**Erstaufstellung des Bebauungsplans Nr. I/Q 25
„Wohngebiet Arminstraße / Haller-Willem-Patt“**

- Auswertung der Stellungnahmen aus den Beteiligungsschritten gemäß § 13a BauGB i. V. m. §§ 3 (2), 4 (2) BauGB
- Übersicht: Ergänzungen und Änderungen der Planunterlagen nach der Offenlage

Stand: Satzung; Oktober 2023

Nutzungsplan (ohne Maßstab, farbig)
(Entwurf/Offenlage)

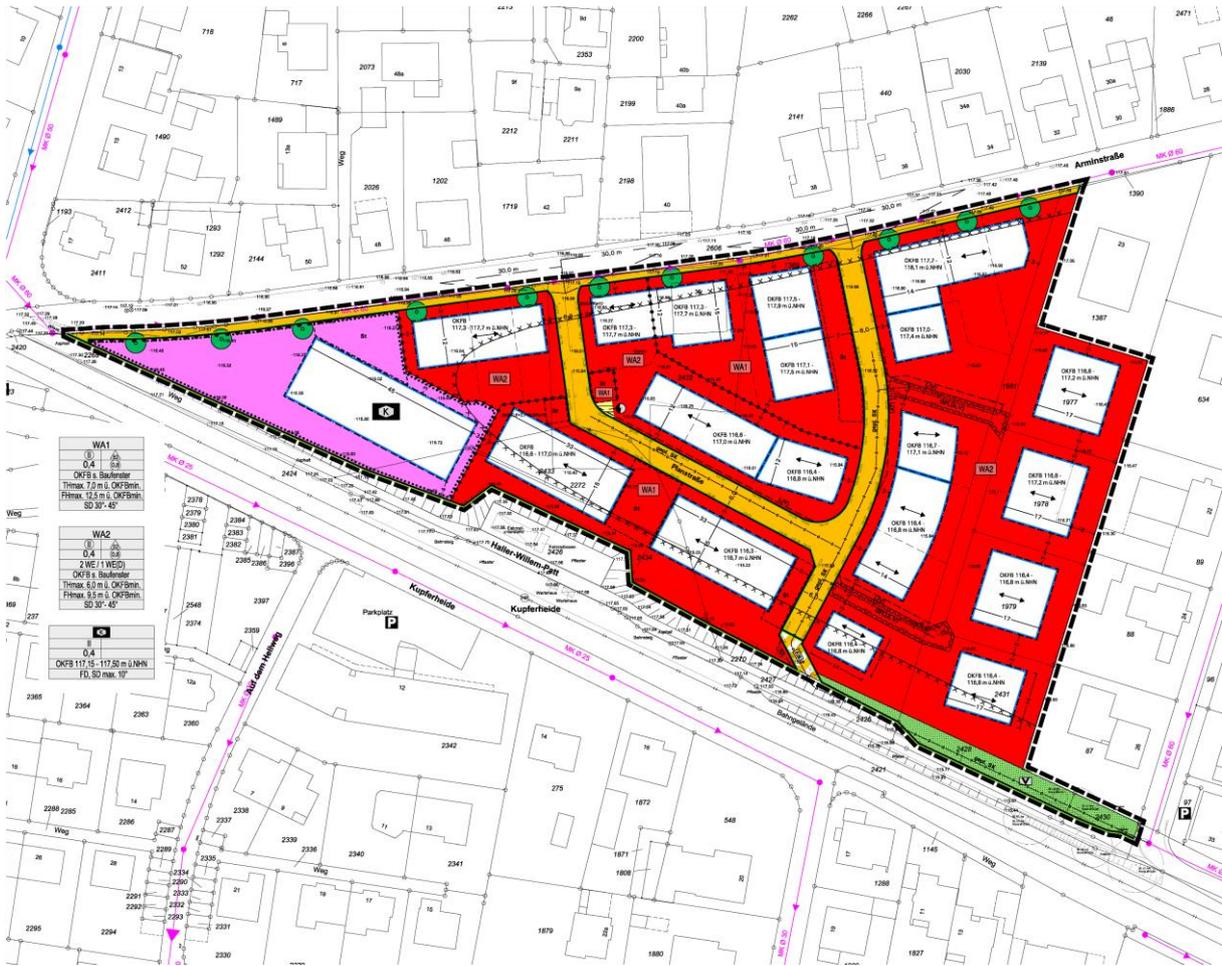
- **Nutzungsplan**
 - Übernahme der unverbindlichen Darstellung des geplanten Schmutzwasserkanals aus der Stellungnahme des Umweltbetriebs/Stadtentwässerung
- **Textliche Festsetzungen / Textblatt**
 - Aufnahme eines Hinweises zum Artenschutz
- **Begründung**
 - Ergänzungen bzgl. ÖPNV-Angebot und Ergebnissen einer Verkehrsschau (Kapitel 5.3)
 - Ergänzungen bzgl. Kita- und Grundschulversorgung (Kapitel 5.5)
 - Ergänzungen bzgl. Abwasserbeseitigung (Kapitel 5.7)
 - Ergänzungen bzgl. Artenschutz (Kapitel 6.3)
 - Ergänzungen bzgl. Wärmeversorgung und erneuerbare Energien (Kapitel 5.7, 6.6)
 - Ergänzungen bzgl. geförderter Wohnraum und Baulandstrategie (Kapitel 7.2)
 - Anpassung bzgl. finanzieller Auswirkungen (Kapitel 7.3)
 - Fortschreibung Verfahrensablauf (Kapitel 7.5)
